ISTRUTTORIA PUBBLICA

Jesi, lunedì 16 giugno 2025

Comitato Tutela Salute Ambiente Vallesina

Figura 3.1 – Confronto con altri impianti italiani – trattamento liquidi

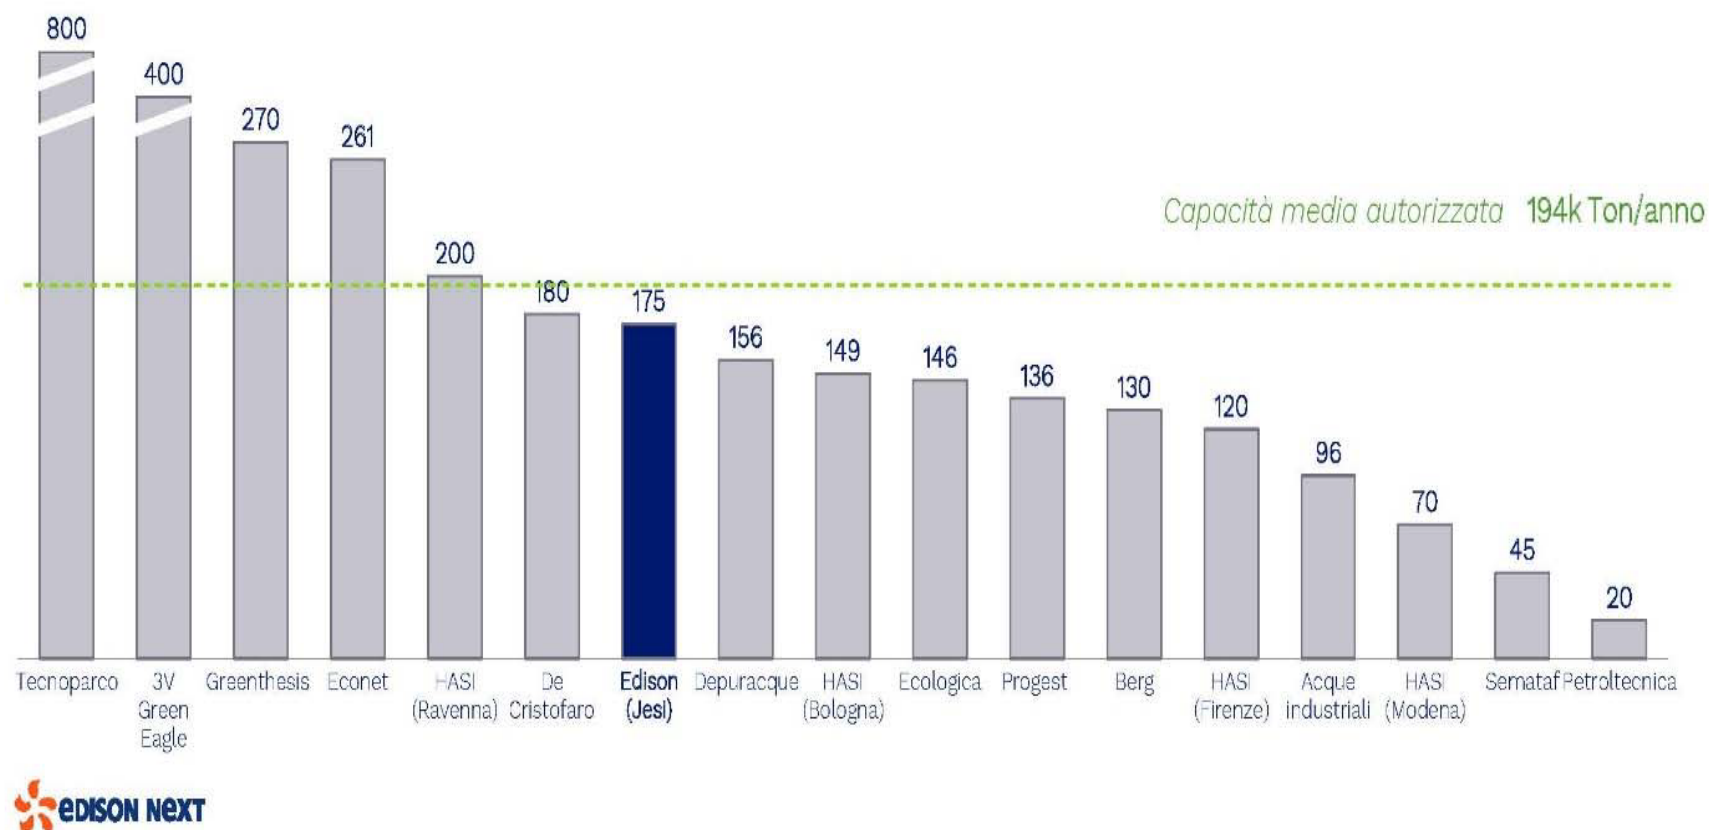
In effetti le tabelle riportate fanno apparire non fondate le considerazioni che le precedono.

Il confronto con altri impianti infatti confermerebbe che quello jesino sarebbe fra i più grandi presenti in Italia indicati dalla stessa proponente.

Inoltre, ad esempio l'impianto della 3V Gren Eagle di capacità 400mila t/anno si troverebbe, salvo errori, collocato a Bergamo, in una regione, la Lombardia con circa 10 mln di abitanti (a fronte di 1,5 mln delle Marche).

Idem per l'impianto della Green Thesis da 270 mila t/anno, situato salvo errori a Milano

Da Cristofaro, di poco più grande dell'impianto jesino, sarebbe collocato in Puglia (quasi 4 mln di abitanti)

La proponente poi evita di raffrontare la capacità dell'impianto jesino con altri che trattino entrambe le tipologie di rifiuto (trattamento rifiuti liquidi + trattamento rifiuti solidi). Il raffronto, cioè, viene fatto fra le capacità delle singole linee di trattamento e non con la somma di tutta la capacità di trattamento.

Il ragionamento proposto dalla Edison Next, pertanto, una volta declinato nei fatti e nei dati, sembra confermare un enorme sovradimensionamento dell'insediamento proposto a Jesi rispetto al potenziale fabbisogno della popolazione del territorio, jesina e marchigiana.

Figura 3.2 – Confronto con altri impianti italiani – trattamento solidi

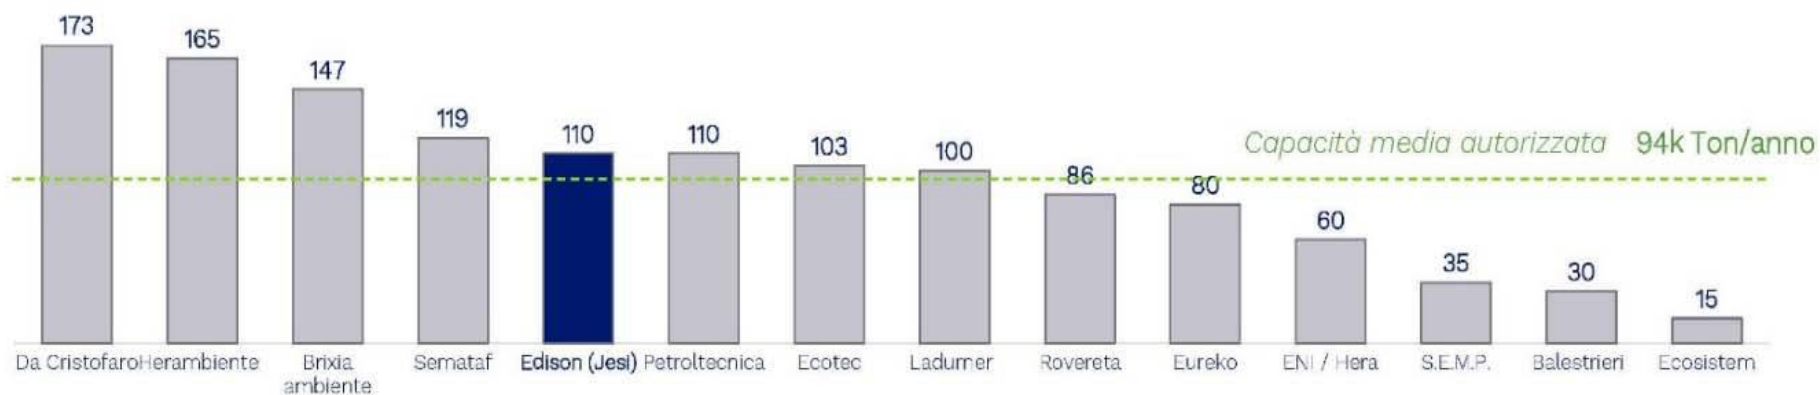
Da una disamina degli impianti HeraAmbiente (<https://ha.gruppohera.it/lista-impianti>) l'unico che avrebbe capacità di 165mila t/anno come indicato nella tabella nella Fig.3.2 a pag.305 sarebbe quello di Castiglione dello Stiviere, in provincia di Mantova, Lombardia baricentrico anche rispetto al Veneto, quindi un bacino potenziale di territorio pari a circa 15 mln di abitanti, se si considerano le due regioni.
